PLAN 0482.00: DETALJREGULERING FOR BOLIGFORTETTING REMARKA, BRYNE

SAKEN GJELDER

Prosjektil AS fremmer på vegne av TeamBygg AS, forslag til reguleringsplan for boligfortetting Reemarka, Bryne. Området ligger mellom fv 44 og eksisterende boligbebyggelse i Åvegen, Litle-Åvegen, Slettavegen og Torvvegen.

Figur 1: Illustrasjon over 50 m radius fra f_Lek1, og delfeltene f_Lek1 dekker.

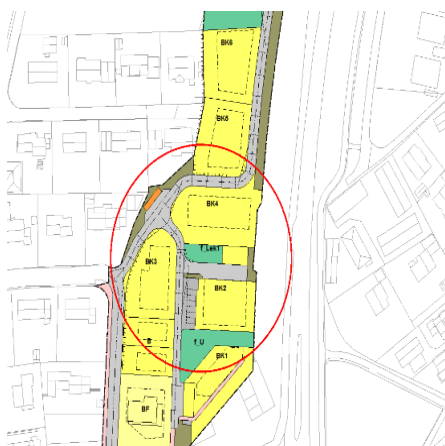
F_Lek1 er felles for flere boenheter enn overordnet plan åpner for. For begge lekeklassene er det boenheter som ligger lengre unna enn kravet på 50 meter.

Det er avsatt nok areal for lek i planforslaget til å oppfylle kommuneplanens krav, fordelingen er derimot ikke i henhold til kravene. Nærlekeplassen i sør skal dekke *for mange* boenheter, og nærlekeplassen i nord *kan dekke flere*. For begge lekeplassene vil noen delfelt ligge lengre unna enn kravet i kommuneplanen. Rådmannen vurderer at det kan aksepteres en lengre avstand for enkelte delfelt. Det er en lang og smal plan som kan gjøre det vanskelig å oppfylle avstandskravet, samtidig som det er både kvartalslek og friområder i umiddelbar nærhet. Fordelingen av nærlekeplasser må likevel endres. Det bør for eksempel vurderes å legge en nærlekeplass til f_Lek2, som er utvidelsen av den offentlige kvartalslekeplassen. Dette kan gi en bedre fordeling, og minske antallet boenheter som har lengre avstand enn 50 meter.

I bestemmelsene er det sikret at det skal opparbeides nærlekeplass i det offentlige friområdet for BK11. I en tidligere versjon av planforslaget var det flere boliger i friområdet. Rådmannen antar at denne bestemmelsen henger igjen fra dette, og vurderer det ikke som hensiktsmessig å opparbeide en ekstra nærlekeplass i nord for fem boenheter, når det ikke er nok kapasitet på lek i sør.

- Det må legges til en rekkefølgebestemmelse som sikrer dokumentasjon og opparbeidelse av flomveier for eksisterende boliger.
- Fordelingen av lekeplasser må endres slik at deknningen samsvarer med kommuneplanen.
